**Avis délibéré**

**de la Mission régionale d'autorité environnementale**

**sur le projet de centrale photovoltaïque au sol sur le territoire  
des communes d'Olmiccia et Sainte-Lucie-de-Tallano  
(Corse-du-Sud)**

N°MRAe  
2023CORSE / PC 11

Figure 3 : plan de calepinage du projet (source : étude d'impact).

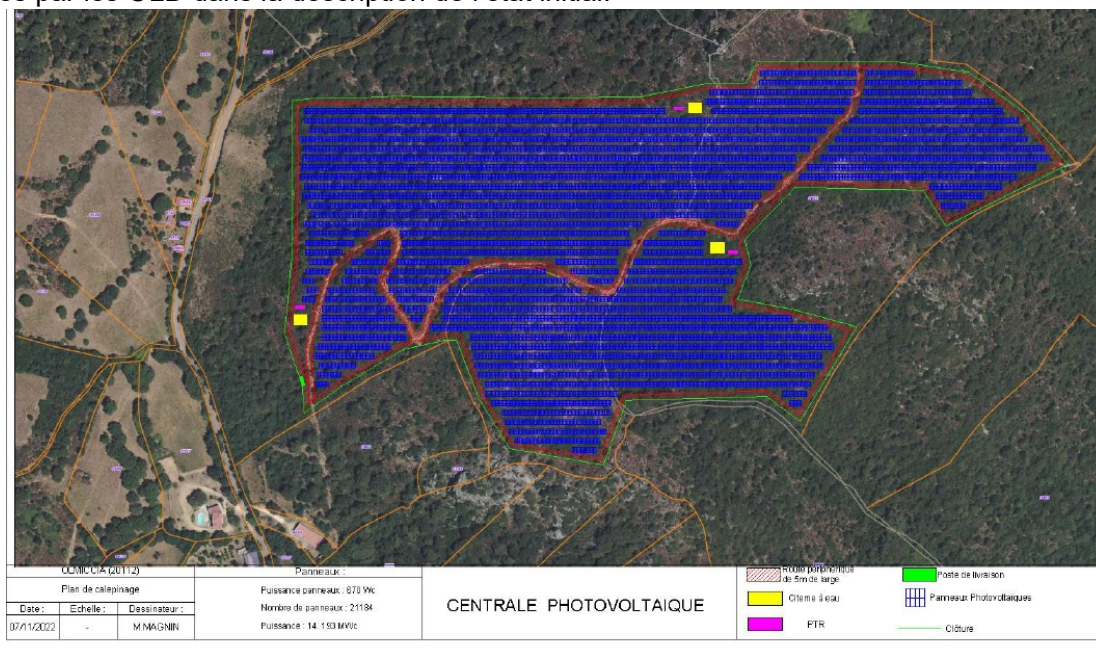
En ce qui concerne le périmètre du projet, la MRAe estime que le raccordement du parc photovoltaïque au poste-source fait partie intégrante du projet et de son évaluation environnementale en application des dispositions de l'article L. 122-1 III du Code de l'environnement, et que ces opérations sont donc à

intégrer dans l'analyse globale des incidences du projet. Il en est de même pour les surfaces qui seront débroussaillées au titre des obligations légales (OLD) du même nom, et qui sont de nature à engendrer des impacts potentiels sur l'environnement. Le dossier n'analyse pas l'ensemble des secteurs concernés par les OLD dans la description de l'état initial.

**La MRAe recommande d'intégrer, dans le périmètre retenu pour l'analyse des impacts du projet, le tracé du raccordement au poste-source qui fait partie intégrante du projet ainsi que l'ensemble du périmètre faisant l'objet des obligations légales de débroussaillage.**

Figure 5 : identification des habitats sur les parcelles du projet (source : étude d'impact).

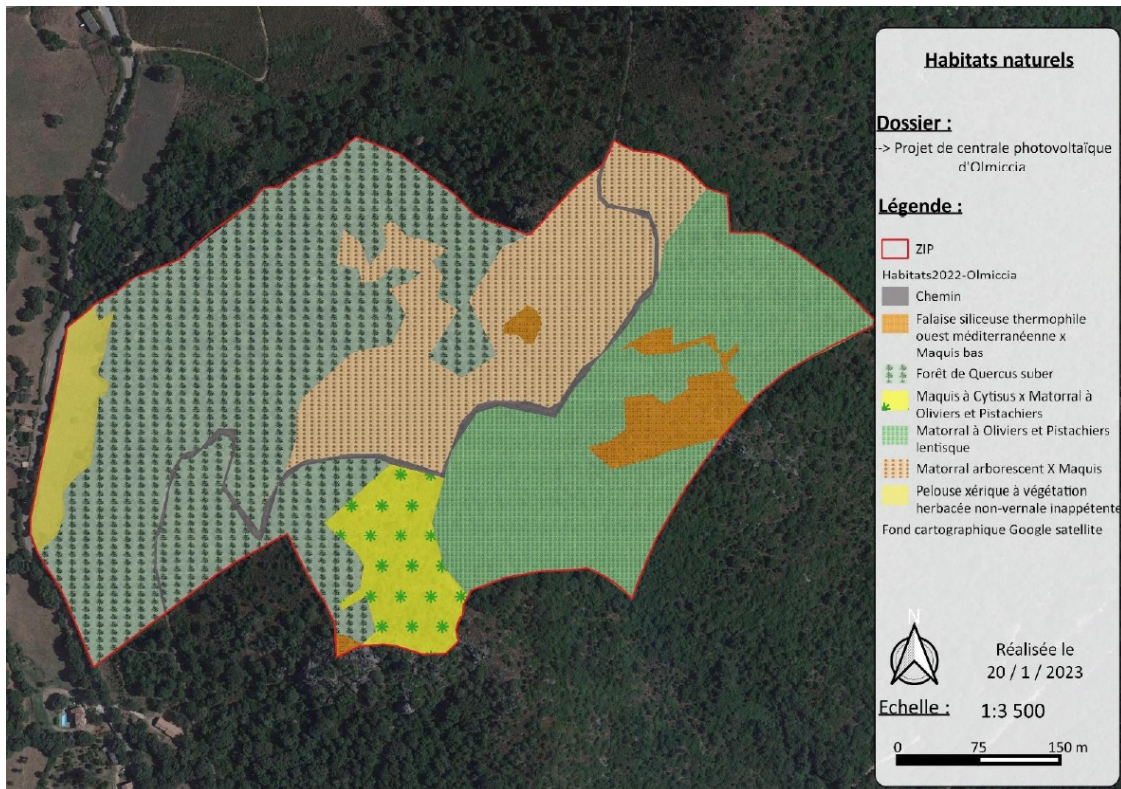
Malgré la mesure de préservation de plusieurs arbres remarquables, le projet entraînera la destruction de près de 10 ha d'habitats favorables à un large panel d'espèces d'intérêt patrimonial voire protégées, sans qu'aucune mesure compensatoire ne soit proposée dans le dossier. Pour rappel, comme indiqué au paragraphe 1.2., le dossier n'analyse pas l'ensemble des secteurs concernés par les OLD dans la description de l'état initial.

Figure 6 : cartographie des enjeux floristiques sur l'aire de projet (source : étude d'impact)

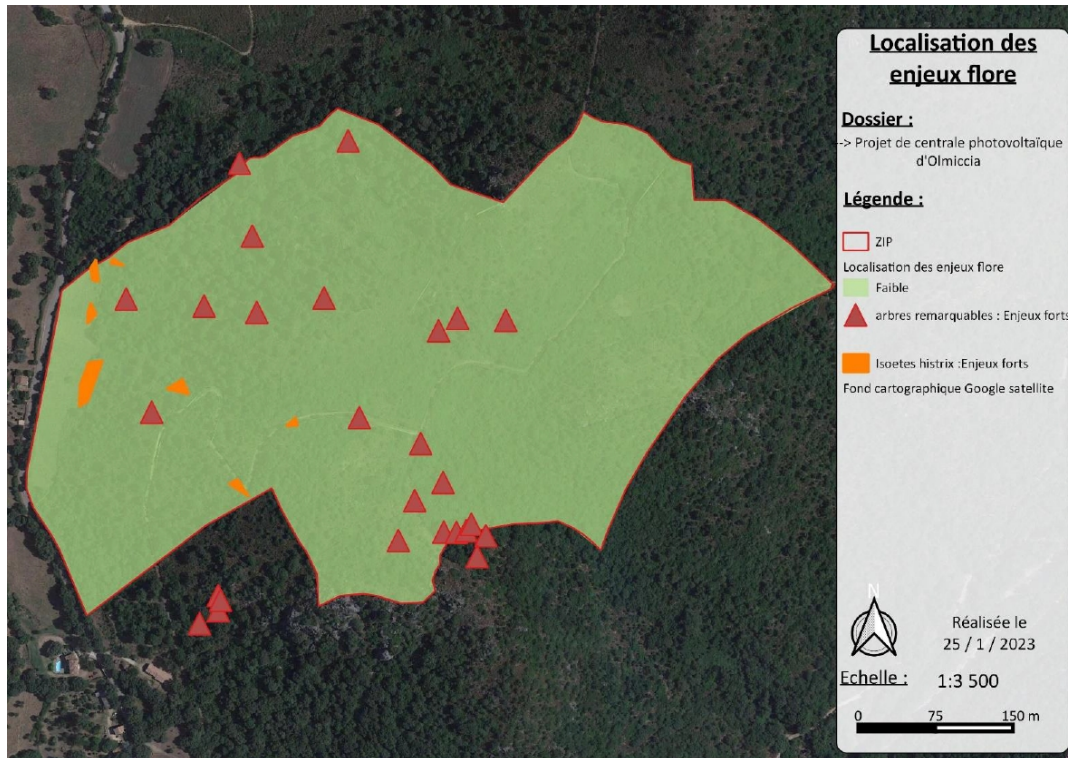
La majorité de ces stations devrait être évitée car celles-ci se situent hors emprise du projet. Néanmoins une trentaine de pieds seront impactés car situés en bordure de la piste utilisée durant la phase travaux.

Le dossier prévoit la translocation directe des individus concernés par ce risque de destruction sur une zone hors emprise des travaux. La MRAe rappelle le caractère aléatoire de ces translocations, dans la mesure où l'espèce est inféodée à des mares temporaires et qu'il conviendra de recréer les milieux correspondants avant réimplantation des individus.

Les mesures d'évitement et de réduction proposées sont des mesures classiques pour traiter les enjeux relatifs à la flore. La MRAe relève toutefois qu'une mesure de translocation est proposée dans le dossier pour les individus de flore protégée en bordure de piste, sans que le dossier ne fasse état d'une demande de dérogation à la destruction d'espèces protégées.

La MRAe rappelle que la destruction et l'altération des habitats ou d'espèces protégés sont interdites, conformément à l'article L411-1 du Code de l'environnement. Le maître d'ouvrage devra s'assurer que le projet respecte la réglementation et déposer un dossier de demande de dérogation le cas échéant.

Figure 7 : cartographie des enjeux liés à l'avifaune et aux chiroptères sur l'aire de projet (source : étude d'impact)

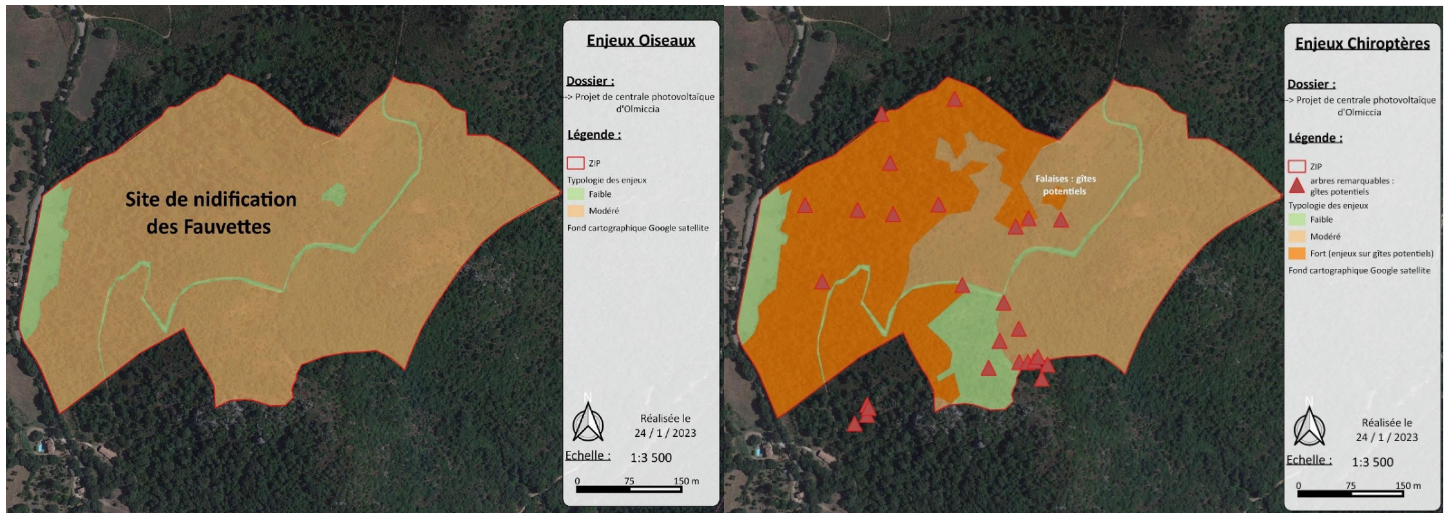
L'aire de projet est utilisée par plusieurs de ces espèces d'oiseaux comme site de nidification (Fauvette mélanocéphale) et/ou de chasse (Milan royal, Grand corbeau). La suberaie située à l'ouest de l'aire de projet est également favorable aux chiroptères en tant que zone de gîte.

Au regard de la superficie du projet, les impacts du projet sur ces taxons seront inévitables, malgré la conservation de certains arbres remarquables (mesure d'évitement E1.1.a) et l'implantation de nichoirs pour l'avifaune et pour les chiroptères (mesure de réduction R2.2.l).

**La MRAe recommande de revoir et renforcer les mesures d'évitement et de réduction en faveur de l'avifaune, des chiroptères et de l'herpétofaune et à défaut, de proposer des mesures de compensation afin d'atteindre l'objectif d'absence de perte nette de biodiversité. La MRAe recommande également de préciser clairement dans le dossier les moyens mis en œuvre pour garantir la conformité du projet avec la réglementation relative aux espèces protégées.**

Figure 8 : cartographie des enjeux liés aux reptiles sur l'aire de projet (source : étude d'impact)

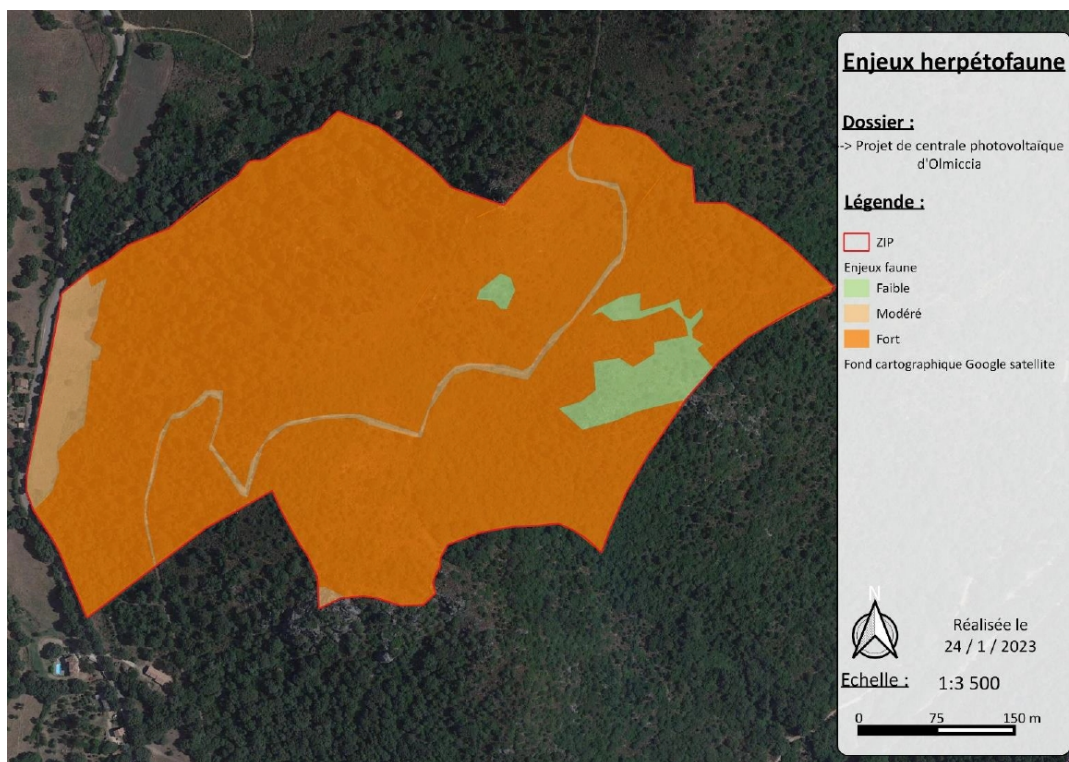
Le dossier présente donc des mesures classiques pour le traitement des enjeux relatifs à la flore s'agissant du risque de destruction d'individus d'espèces protégées. Néanmoins, le projet entraînera tout de même la destruction d'une surface importante d'habitats variés favorables à la faune identifiée, sans qu'aucune véritable mesure de compensation ne soit présentée dans le dossier.

Figure 9 : cartographie des zones d'influence visuelle du projet (source : étude d'impact)

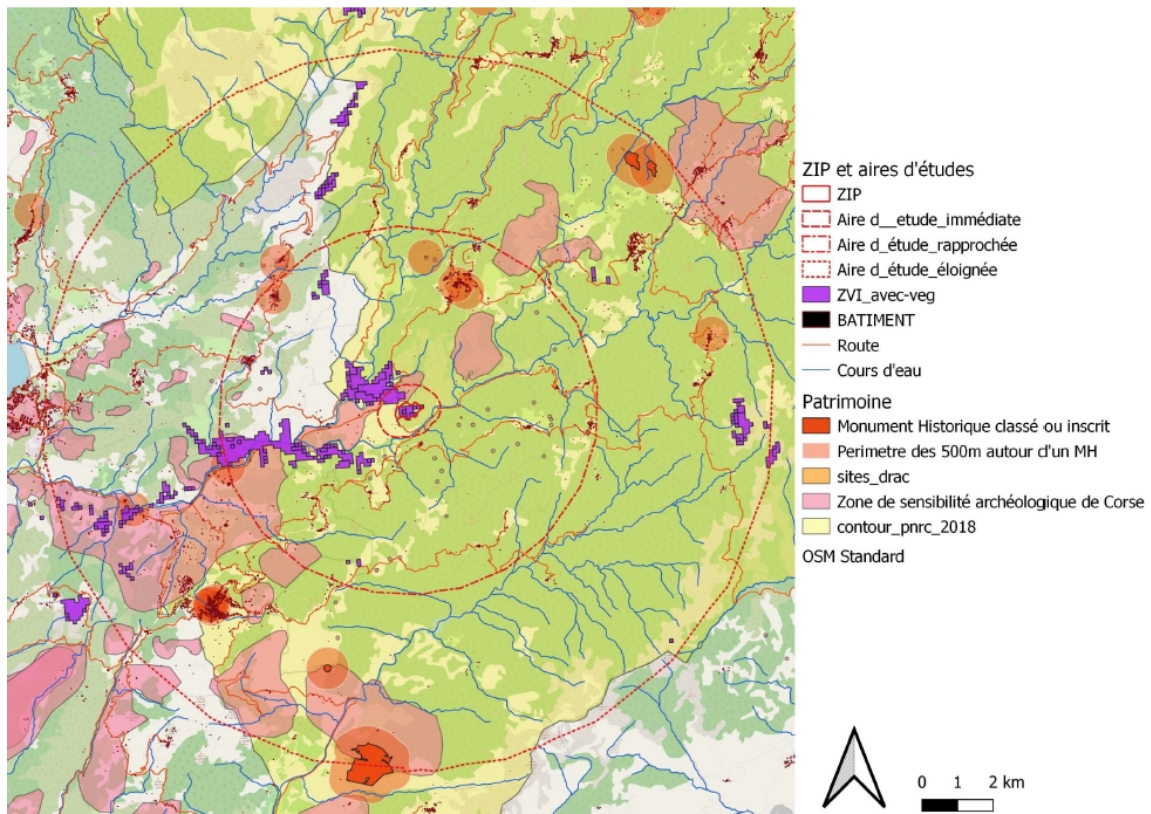
D'après l'étude d'impact, l'incidence paysagère se limite essentiellement à des axes de circulation. Les deux principaux lieux de vie depuis lesquels le projet est visible sont des habitations situées à proximité du projet, au nord-ouest et au sud (voir photomontages ci-dessous). Aucune carte ne permet pourtant de situer avec précision ces photomontages. À plus large échelle, aucun bassin de vie ne semble impacté par le projet. Une cartographie des lieux de visibilité du projet a été réalisée en prenant en compte la couverture végétale aux abords du site. Elle permet de se rendre compte des covisibilités potentielles du projet, même si son manque de précision ne permet pas de nuancer et de justifier l'absence de covisibilité totale avancée dans le dossier.

souligne une volonté de créer une dynamique entre le parc et l'environnement vallonné et boisé autour, celui depuis Chialza (habitations au sud) pose question au regard des fortes pentes. La MRAe s'interroge donc sur la pertinence du plan de masse retenu à ce stade au regard de la topographie du site et de l'intégration du projet dans le paysage. Par ailleurs, les obligations légales de débroussaillage ne figurent pas sur ces photomontages, ce qui tend à minimiser l'impact visuel du projet.

**La MRAe recommande de reprendre le plan de masse proposé, pour intégrer la topographie du site et les obligations légales de débroussaillage, tout en évaluant leurs incidences sur la perception du projet afin de s'assurer d'une intégration paysagère optimale de celui-ci.**
